Glidning i fylling km. 138,22 Bergensbanen
Rapport etter befaring den 24.5.51

BEFARINGSNOTAT FRA BERGENSBANEN V/GULSVIK

REETBLERING AV STØTTEFYLLING I HALLINGDAL V/GULSVIK

BESKRIVELSE AV TILBAKEFYLLING I RASGROP

Tverrprofil av fylling km 138.22.
NSB Bergen d. Ørtenvika-Eulsvik
K.L.

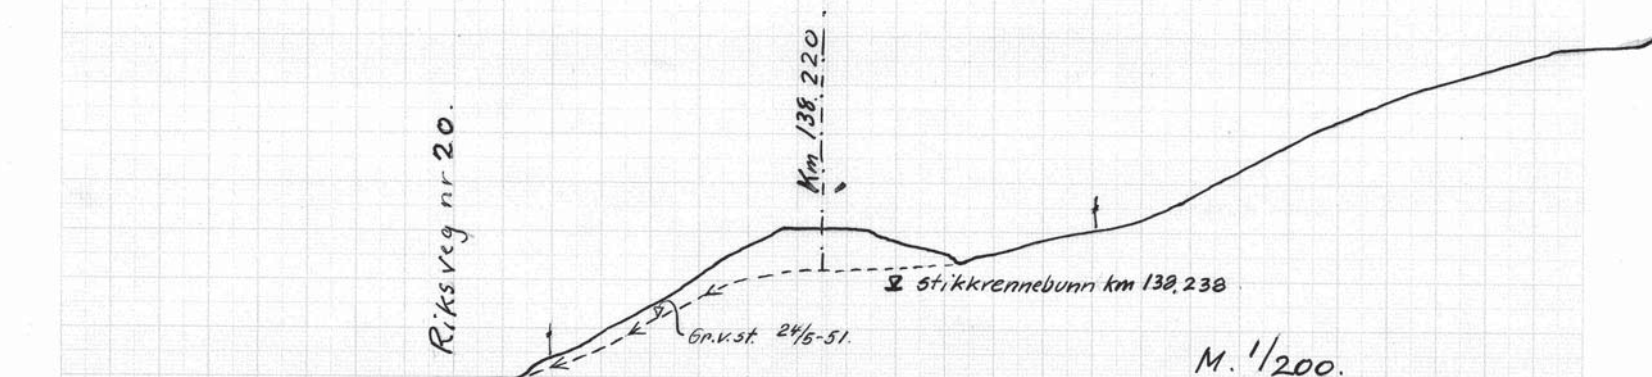
Av det tilsendte tverrprofil km.138,22, hvorav kopi vedlegges, fremgår at riksvei nr.20 ligger helt inn til fyllingsfoten og at høydedifferansen er 6 m.

I veiplanet var synlig setningsdifferanser på ca. 10 cm og en rekke sprekker, som indikerte at også veifyllingen var på glid. Det kom vann ut i foten av jernbanens fylling i høyde med veiplanet og også av terrenget såvel på nedsiden som på oversiden av jernbanens gjerde på linjens oppside. Fra robåt ble det konstatert at det var langgrunnet utenfor veifyllingen og at bunnmassene besto hovedsakelig av meget finkornig sand. I jernbanens fyllingsskråning ble foretatt enkle grunnundersøkelser som viste at fyllmassene besto av finkornige, tildels kvabbaktige masser og at grunnvannstanden sto 0,5-1,0 m under overflaten, som vist på tverrprofilet.

Som en nærliggende og billig sikkerhetsforanstaltning, som dessuten kunne foretas i løpet av kort tid, foreslo man å senke linjegrøften så meget som stikkrennebeliggenheten tillot - - o-1 m - og dette arbeid ble satt igang omgående.

Det er imidlertid uomgjengelig nødvendig å foreta andre sikkerhetstiltak for å kunne motstå kommende eksepsjonelle snøsmeltinger og/eller nedbørsmengder. Det antas at den beste løstning er å søke å gråpe ondet ved roten ved å avskjære vanntilførselen i skråbakken ovenfor jernbanens gjerde på linjens overside. Det kan bli tale om åpne overvannsgrøfter, men på grunn av massenes art helst dype slaggfylte drenggrøfter. Det må undersøkes og overveies om stikkrennen er i en slik forfatning at den kan tåle periodisk sterkt øket vanntilførsel.

Det kan også bli tale om å ta 2-3 dype slaggfylte grøfter loddrett på linjeretningen i jernbanens skråning og disse må da føres ut i tilsvarende dybde under veiplanet. Man mener at denne foranstaltningen kan utstå inntil man har fått erfaring for virkningen av vannets avskjæring på linjens overside.

Prosjekt	RAS GULSVIK - FLÅ Km 145,650			Side	1/3
Prosj.nr.	Utført av	Dato	Kontr.av	Dato	
	AR

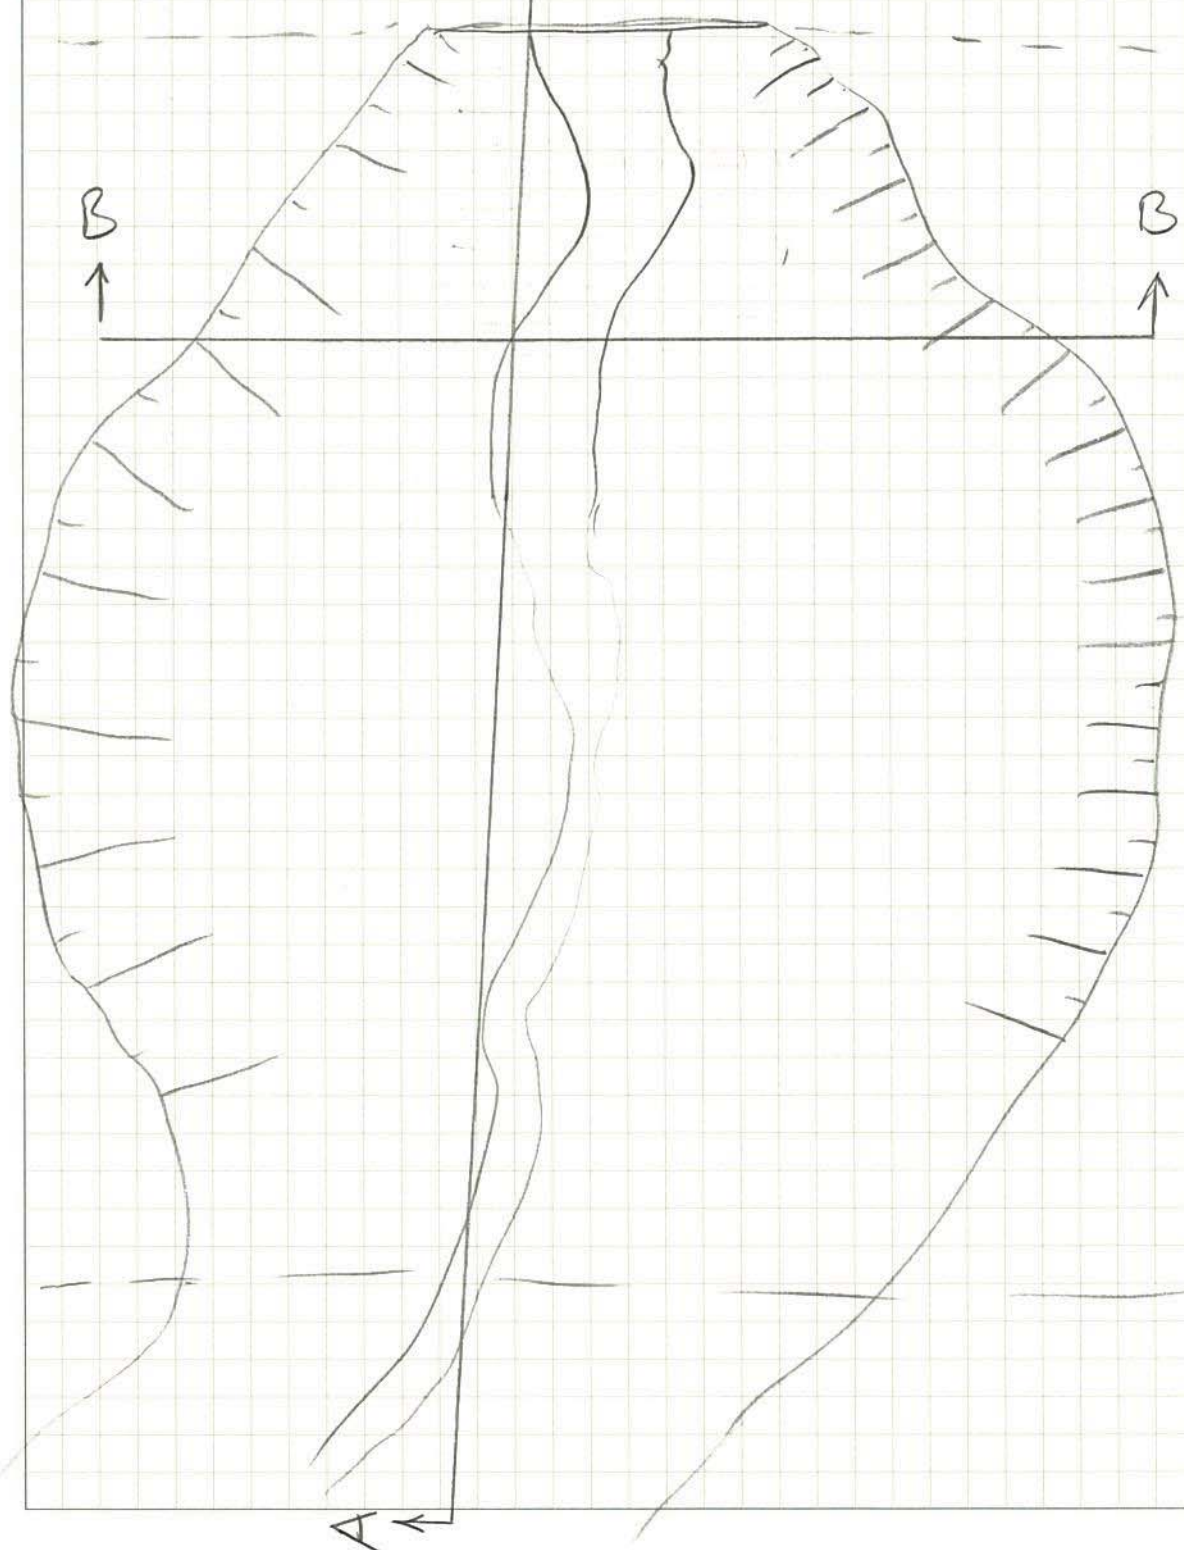
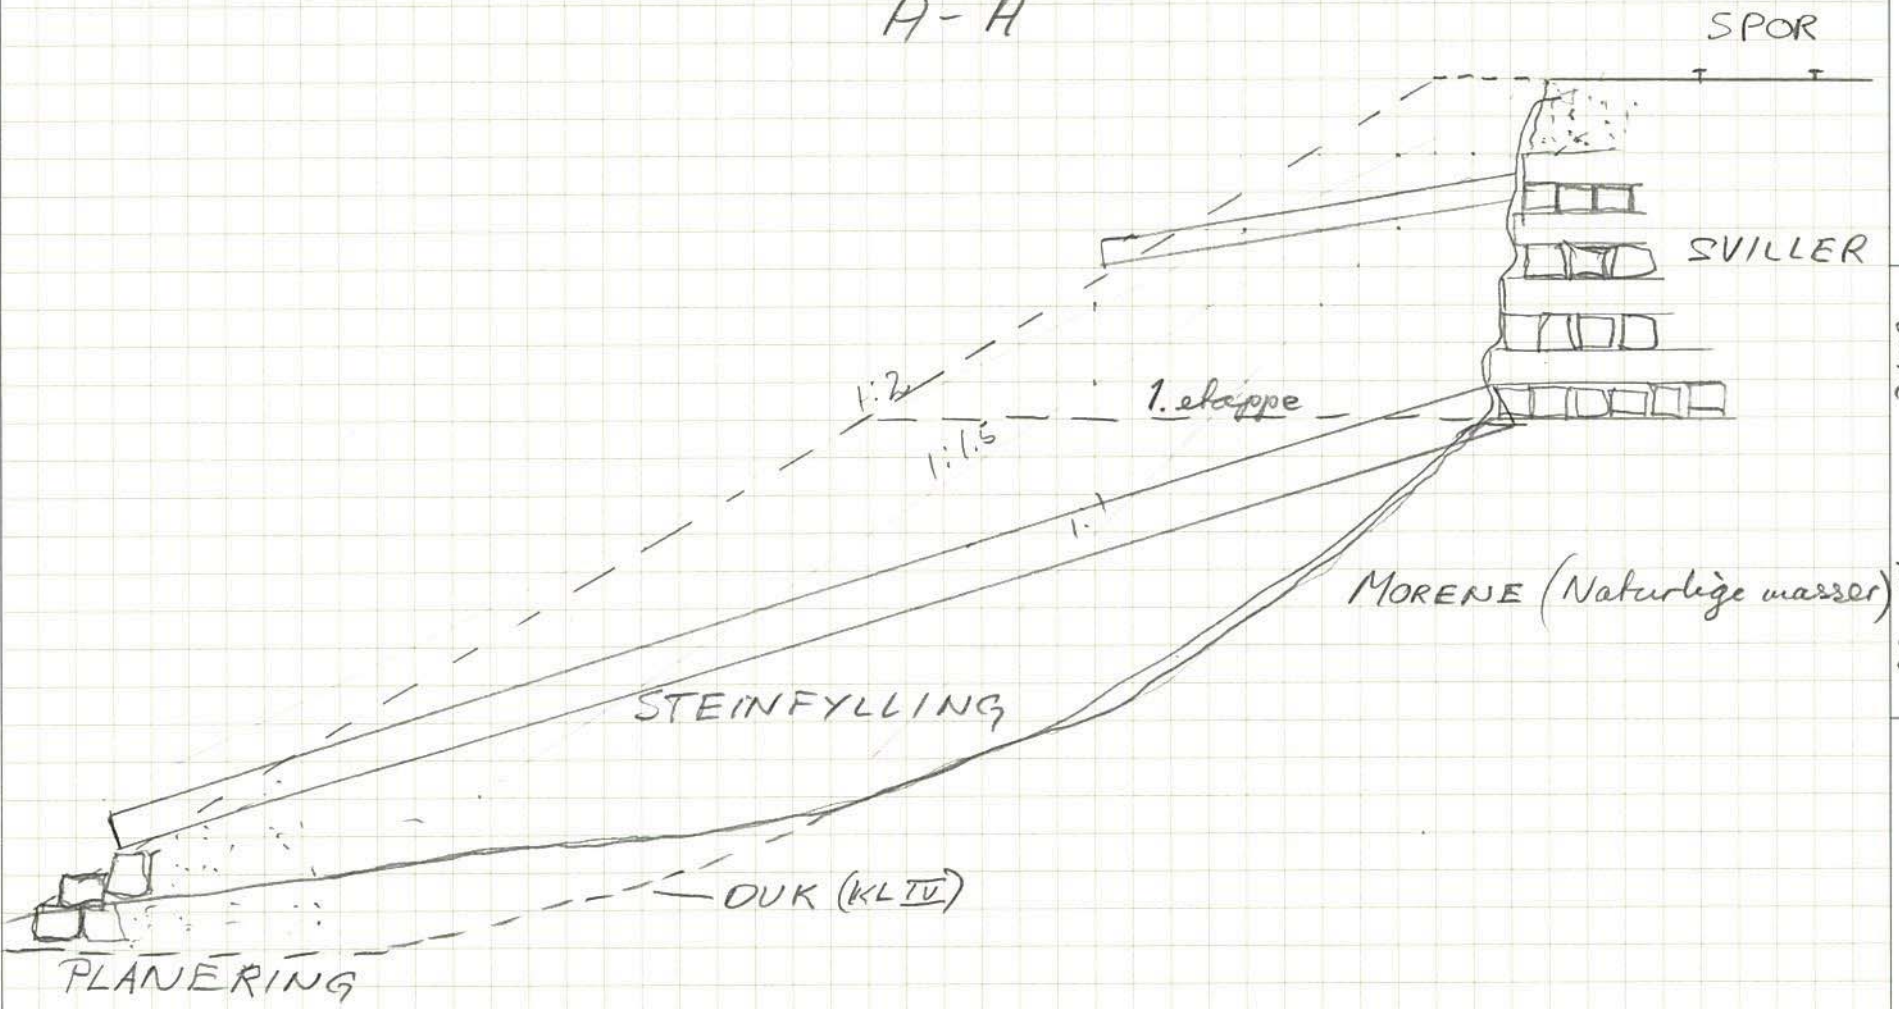
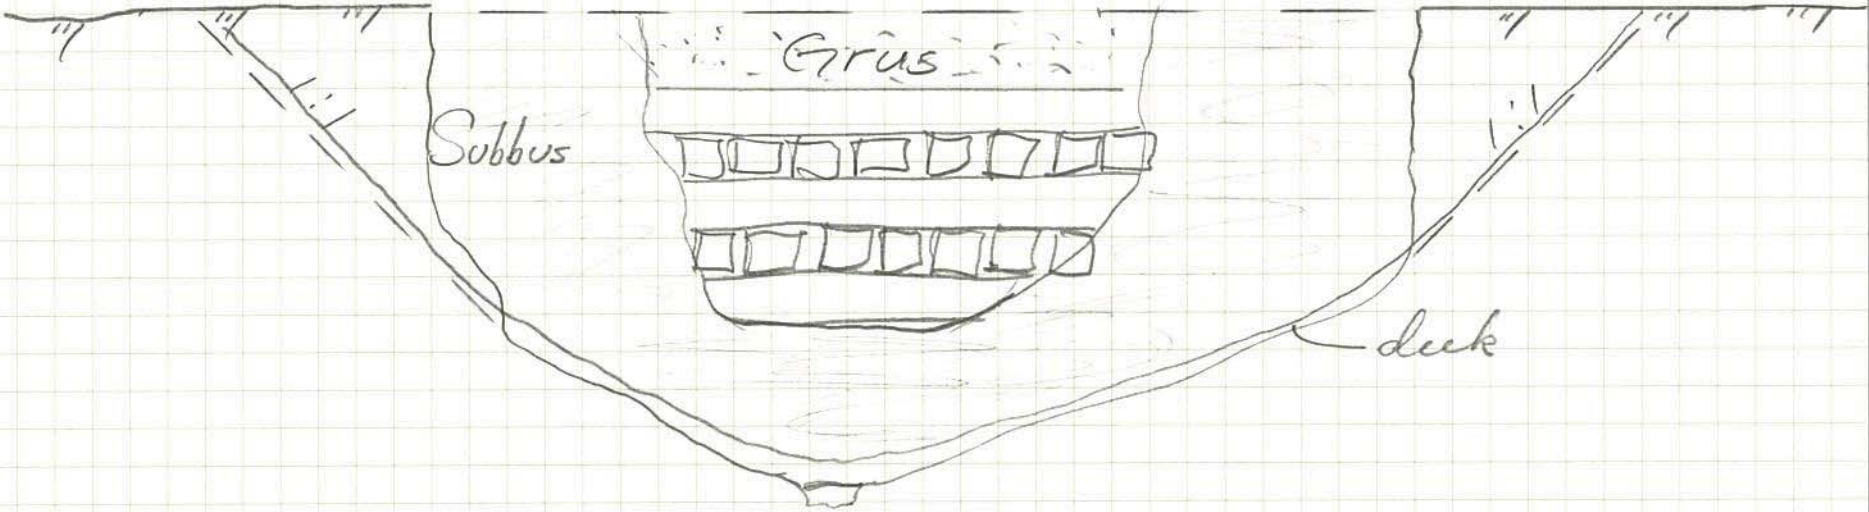
I henhold til vårt brev av 28.11.2000 fra befaringen i Hallingdal v/Gulsvik på Bergensbanen, anbefaler BanePartner at spesielt fyllingen ved km 145,650 reetableres så fort som mulig. Denne fyllingen anses ikke stabil over lengre tid, spesielt hvis regnværet fortsetter. Vi har nedenfor beskrevet et forslag til hvordan denne fyllingen bør bygges opp igjen.

Omrørte og forstyrrede rasmasser må fjernes fra fyllingsområdet sammen med torv og annet vegetasjonslag i foten av det planlagte fyllingsområdet. Det anbefales at et belte på 3-4m i fyllingsfoten planeres tilnærmet horisontalt. Oppover i selve rasgropa behøver ikke alle rasmassene fjernes, men det må planeres noe og benyttes fiberduk kl. IV over alt. De bratte rasskråningen lenger opp i fyllingen bør planeres ut til skråninger med helning slakere enn 1:1, langs rasretningen. Vi anbefaler at tilbakefyllingsmassene består av sprengstein som fylles lagvis og komprimeres for hver annen meter med maksimal steinstørrelse lik $\frac{1}{2}$ fyllingshøyden. Det anbefales at fyllingen dekker en ravine mellom to morenerygger der raset har gått. Det anbefales videre at helningen på fyllingsskråningen blir den samme som helningen på de to moreneryggene, tilnærmet 1:1,5 – 1:2. I fyllingsfoten bør det benyttes plastringsstein med størrelse ca 200kg i 1m høyde.

Ved mye nedbør vil det trolig i fremtiden også komme noe vann gjennom fyllingen med sviller. Dette vannet bør ledes inn i et rør (600mm) og føres ned til overkant av plastringssteinen der det slippes ut i terrenget. Det må legges vekt på at innløpet til dette røret må over tid greie å fange opp vann som dreneres gjennom fyllingen. På sikt bør det imidlertid legges vekt på å hindre at vannet kommer inn i fyllingen ved å etablere effektive linjegrøfter i bakkant. Det eksisterende drenerørret som ligger et par meter under skinnegangen bør beholdes og dette vannet kan slippes rett ut i fyllingen, men i nedslagsfeltet og hele veien ned til skråningefoten må skråningen plastres med stor flat stein på størrelse med ca 200kg.
